DECRETO 92 DE 2011

MINISTERIO DE AMBIENTE, VIVIENDA Y DESARROLLO TERRITORIAL

Por el cual se modifica el Decreto [926](#) de 2010.

MODIFICACIONES TÉCNICAS Y CIENTÍFICAS AL REGLAMENTO COLOMBIANO DE CONSTRUCCIÓN SISMO RESISTENTE – NSR-10 EXPEDIDO POR MEDIO DEL DECRETO 926 DEL 19 DE MARZO DE 2010.

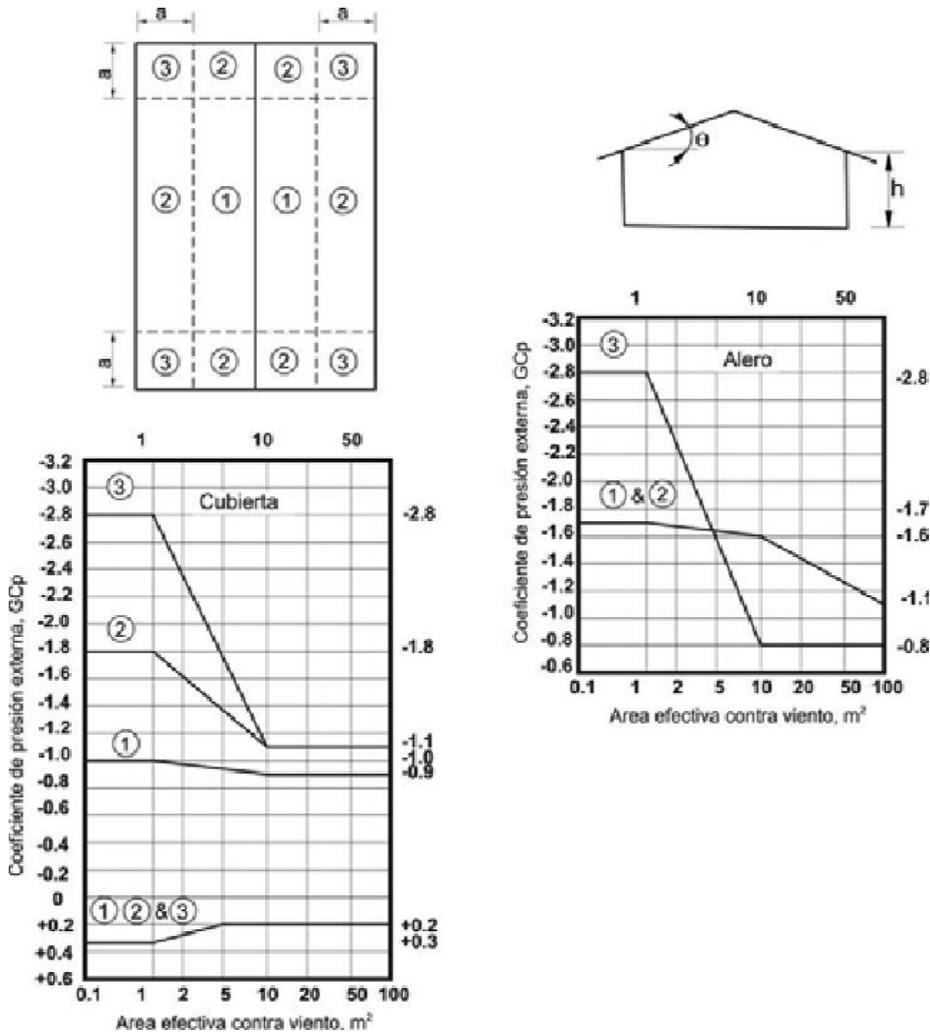
Las Notas 3 y 4 deben quedar así:

3. Para viento en dirección paralela a la cumbrera, use los coeficientes de presión de la figura B.6.5-3 con el viento en dirección paralela a la cumbrera.

4. Para los componentes y revestimientos: (1) En el perímetro de la cubierta, use los coeficientes de presión externa dados en las figuras B.6.5-8 con el ángulo  $\theta$  medido desde la base de la pendiente y (2) para las áreas de cubierta restantes, use los coeficientes de presión externa de esta Tabla multiplicados por 0.87.

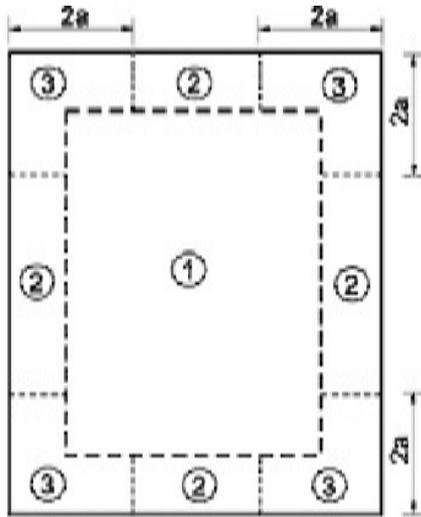
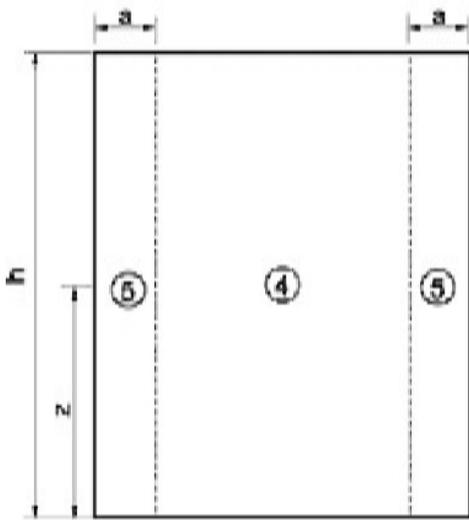
El título de la Figura B.6.5-14, dice “ $h \geq 18.0 \text{ m}$ ” y debe ser “ $h > 18.0 \text{ m}$ ”. Además en la Nota 6 de la misma Figura B.6.5-14 donde dice “Los coeficientes son para cubiertas con  $\theta = 10^\circ$ ” debe ser “Los coeficientes son para cubiertas con  $\theta \leq 10^\circ$ ”.

En la Figura B.6 5 14, el gráfico de la izquierda debe substituirse por el siguiente gráfico:

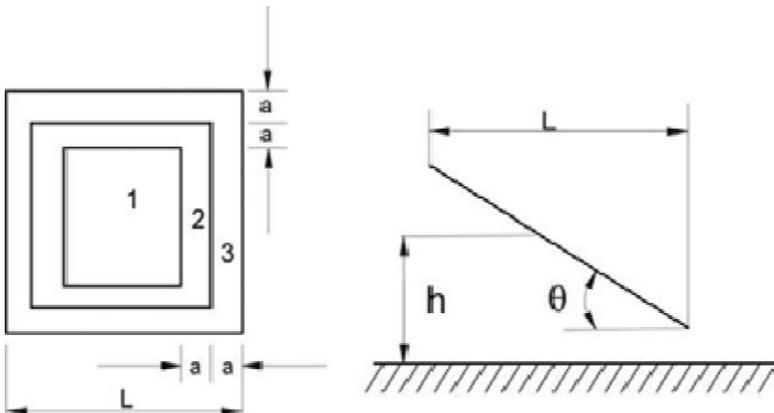
En la Figura B.6.5-16A se debe reemplazar el gráfico por el siguiente gráfico:
